W odpowiedzi na pismo z dnia 10.01.2005 „PKP Energetyka” spółka z o.o. Zakład Staropolski zwraca mapy wraz z uzgodnieniami branżowymi w zakresie elektroenergetyki naszych jednostek liniowych dotyczącymi projektowanej drogi relacji Częstochowa – Radomsko Obiekt Widzów.

***Dotyczy: inwentaryzacji urządzeń w związku z projektowaniem kanalizacji
sanitarnej w miejscowości Widzów – Teklinów przy linii kolejowej
Warszawa – Katowice.***

dotyczy : uzgodnień branżowych w celu aktualizacji mapy do celów
projektowych dla wykonania projektu kanalizacji sanitarnej
w miejscowości Widzów- Teklinów przy linii kolejowej
Warszawa - Katowice

Przedmiot uzgodnienia: Kanalizacja sanitarna tłoczna i grawit.
z przyłączami, przepomp. ścieków z drogą
dojazdową i zasilaniem energetycznym.

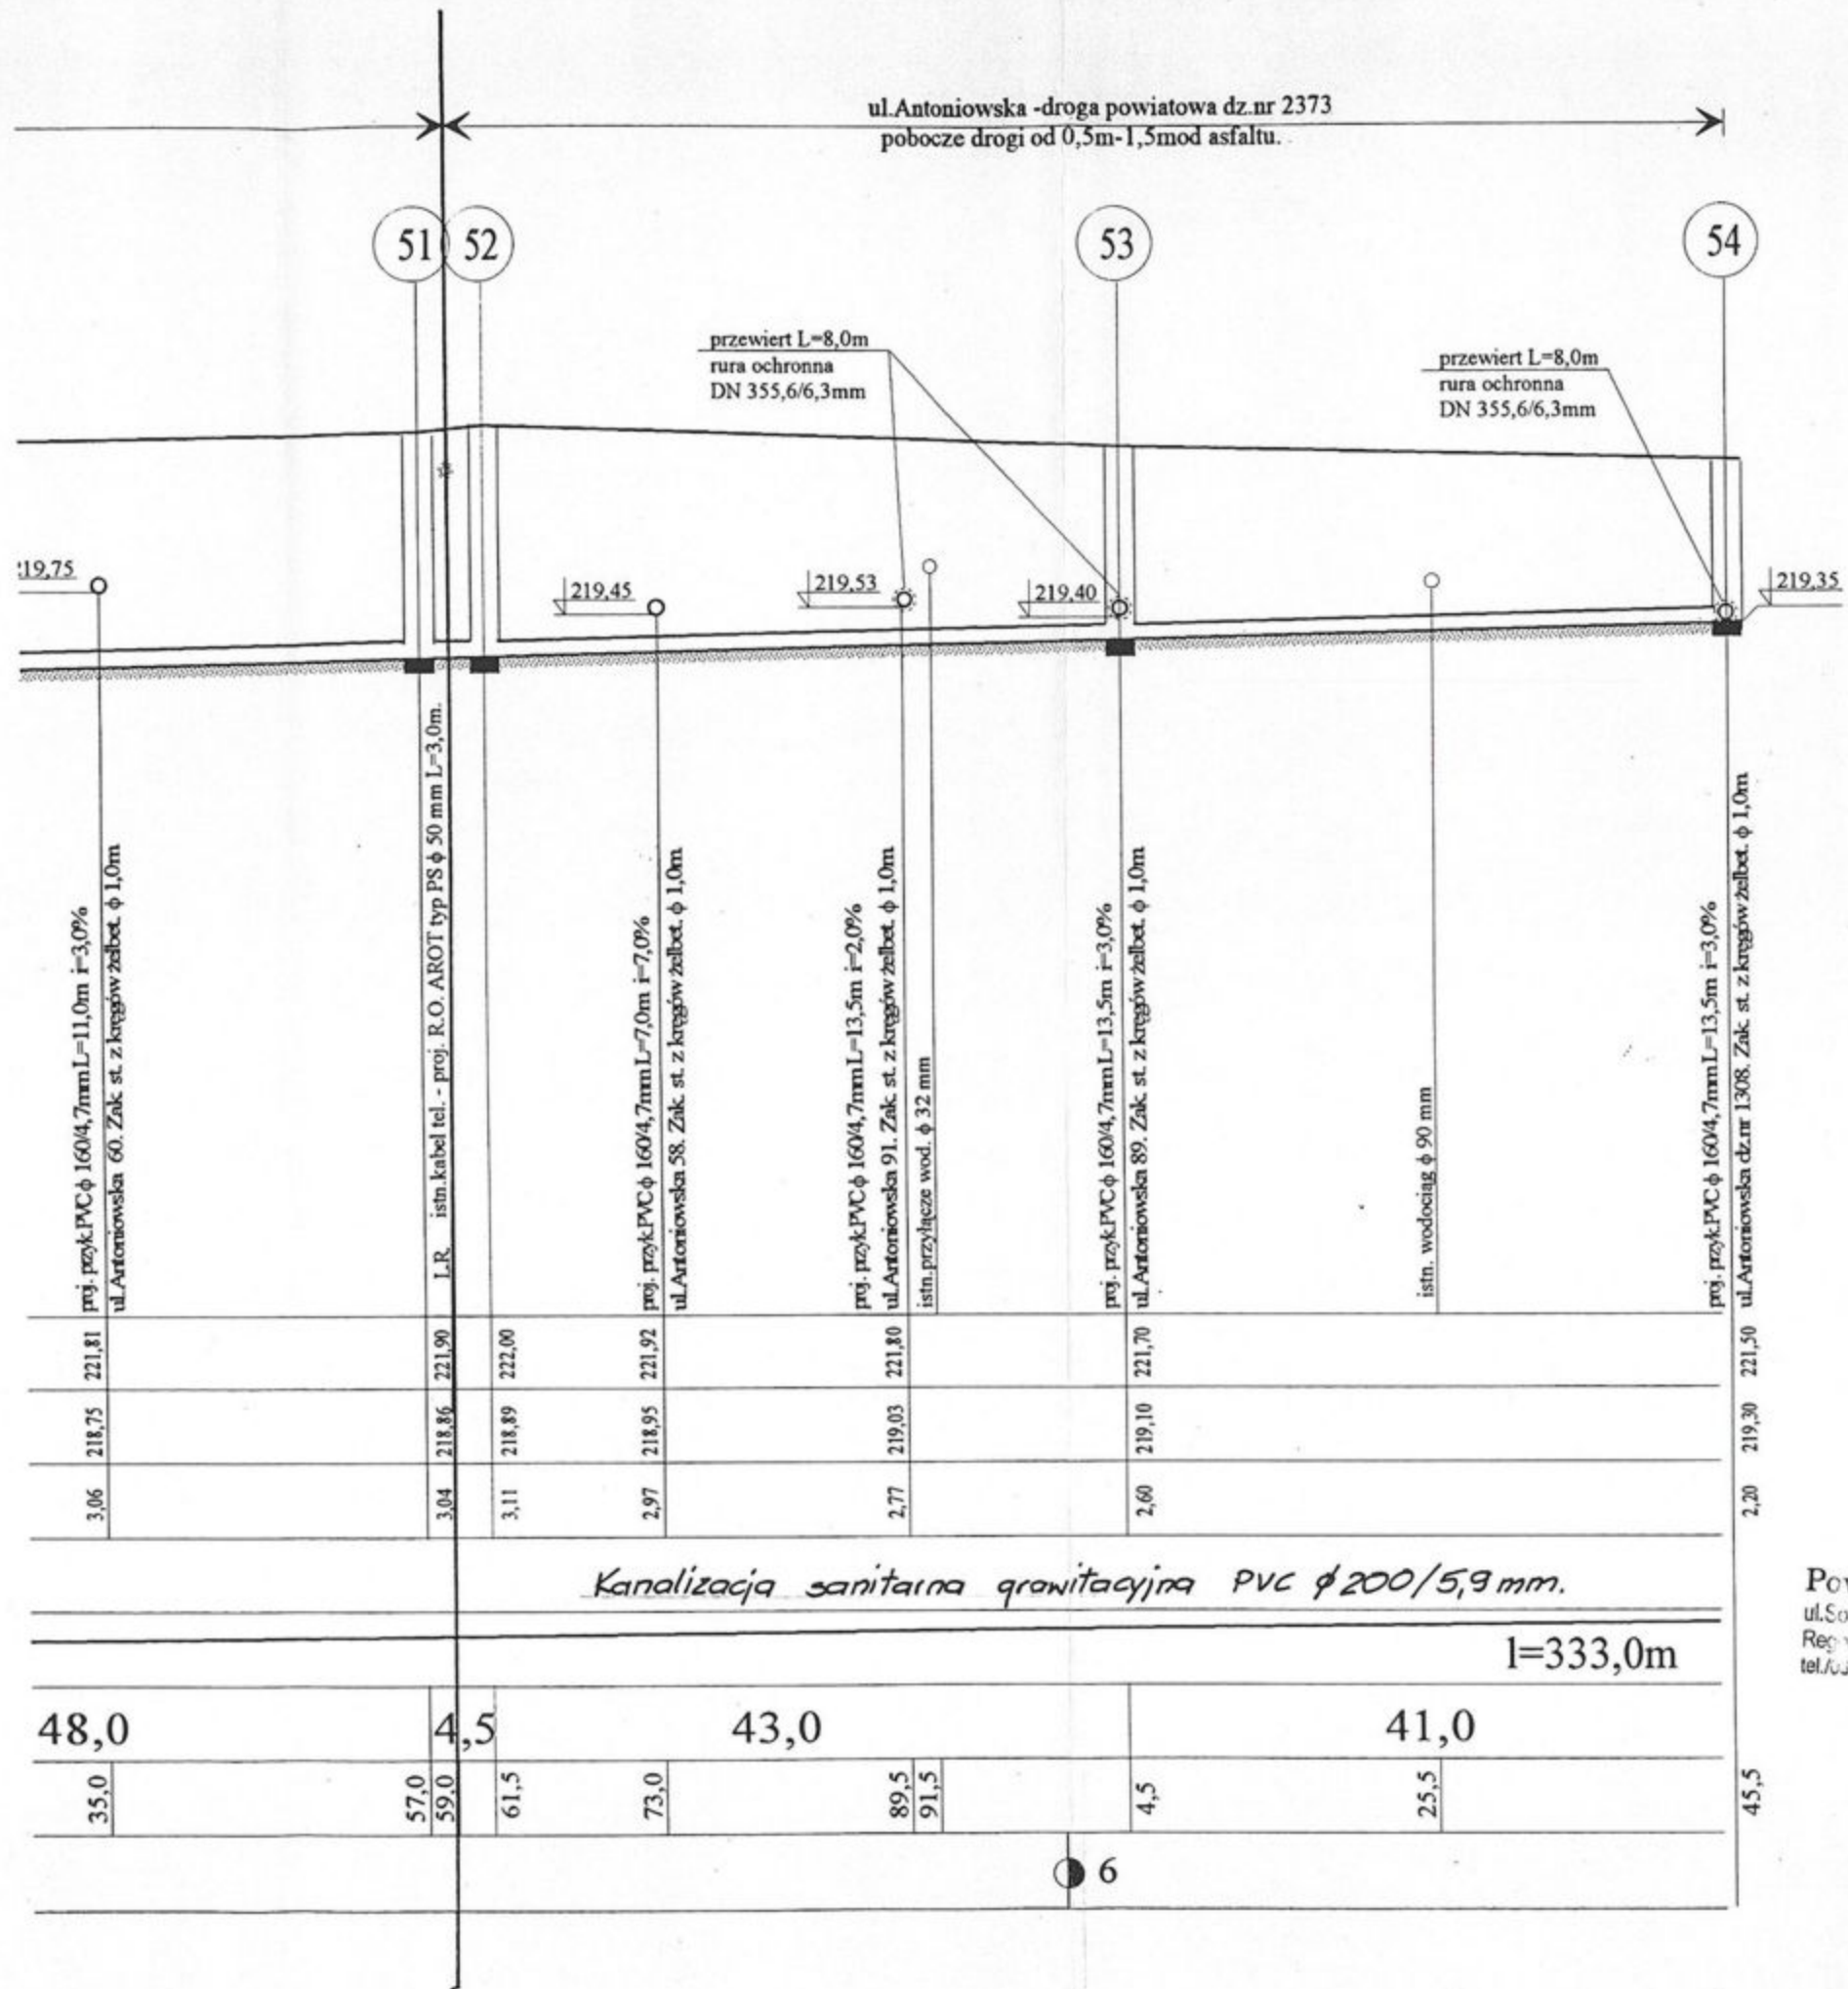
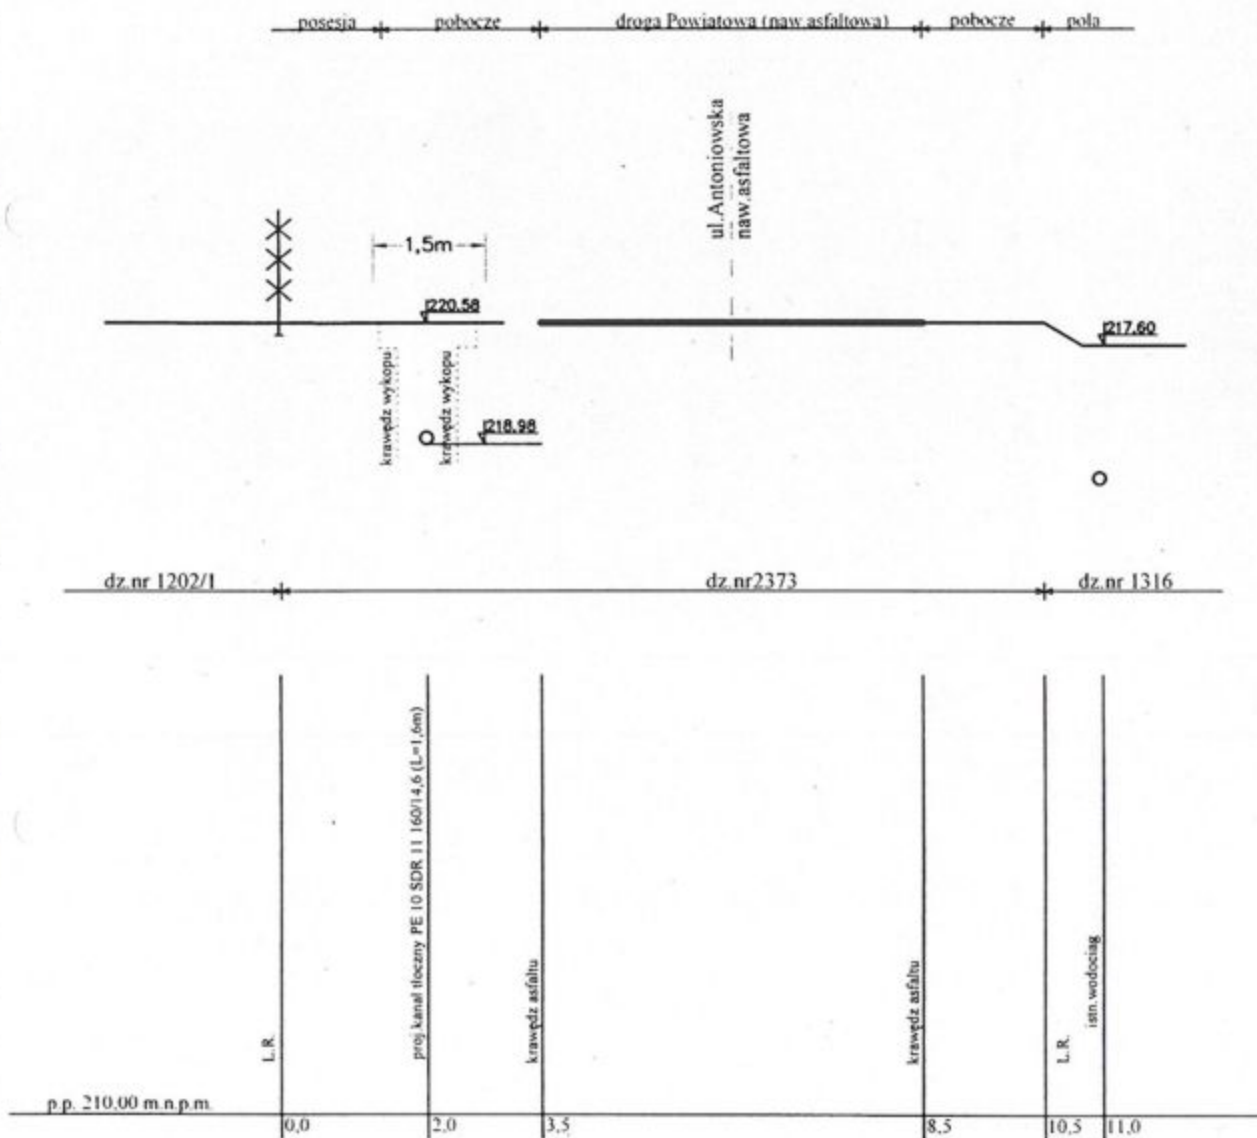
- zlokalizowanie trasy projektowanego kanału sanitarnego w poboczu drogi w odległości od 1,1m. do 2,0 m. od krawędzi asfaltu,
- odtworzenie konstrukcji drogi , zgodnie z Rozporządzeniem Ministra Transportu i Gospodarki Morskiej z dnia 2 marca 1999 r. (zał. Nr 5 pkt. 5.3.3. – drogi o ruchu kategorii KR – 3) po ułożeniu kanału,

- ułożenie warstwy ścieralnej nawierzchni wykonać po upływie roku od czasu wybudowania kanału
- przejścia pod drogą wykonać metodą przewiertu lub przeciskiem bez naruszenia konstrukcji drogi w rurach ochronnych ułożonych pod jezdnią, poboczami (chodnikami) i rowami oraz 1,0 m. poza rowem na głębokości min. 1,7 m. poniżej niwelety jezdni oraz 0,7 m. poniżej dna rowu
